鹿児島県原子力安全対策課 殿
川内原子力発電所の運転期間延長の検証に関する分科会
釜江座長殿

3月29日川内原子力発電所視察に関するコメントと追加質問

2022年4月4日 後藤政志

図 2.1-1 BWR（東海第二原子力発電所）の原子炉格納容器構造図を示す。図の⑮がサンドクッション部鋼板外面を示しており、外側に砂が接している。

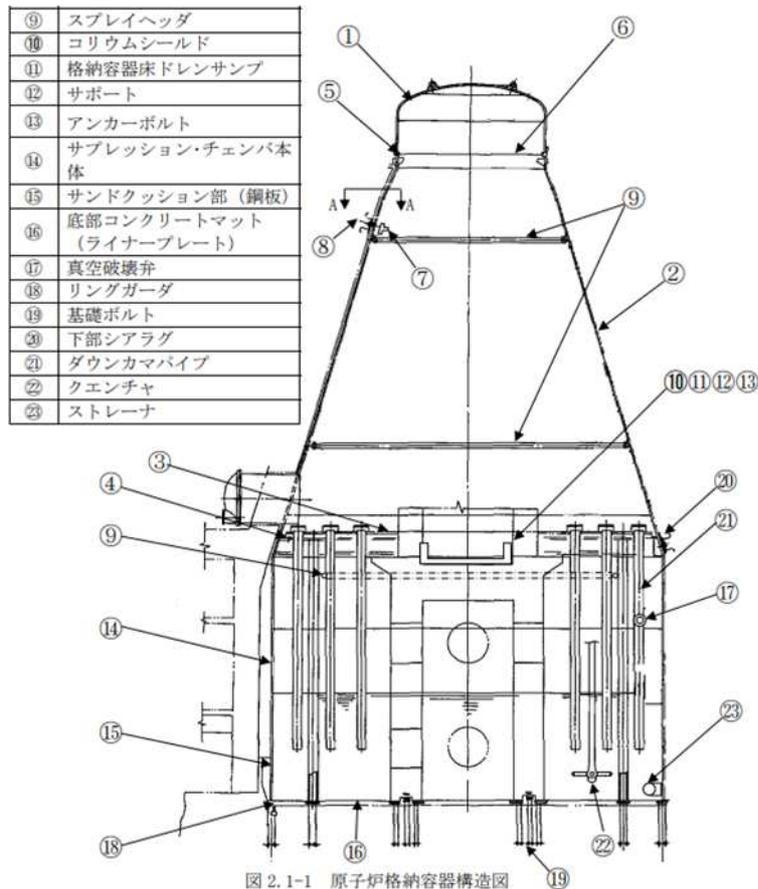
b) 視察後の質問で、格納容器シェルのコンクリート埋め込み部は、格納容器に圧力や温度がかかった時に、コンクリート表面での剛性の急激な変化で、シェルが折れ曲がるのを防ぐため、砂などの詰め物をしているのではないかと確認させていただいた。

この問題は、BWRの鋼製格納容器の強度設計上採用されている「サンドクッション」^{注2}という格納容器外面のコンクリート埋め込み部に砂を入れた鋼板製の箱の部分の構造と同様な設計になっているとすると、鋼板とコンクリートの間に応力を緩和する材料が挿入されているのではないかと推測する。視察後の質問に対して、樹脂のようなものを使っているとの返答であったと記憶しているが、この部分の詳細な構造と腐食対策について教えていただきたい。この部分は、高経年プラントの格納容器の健全性に確認において非常に重要な課題であると考え。
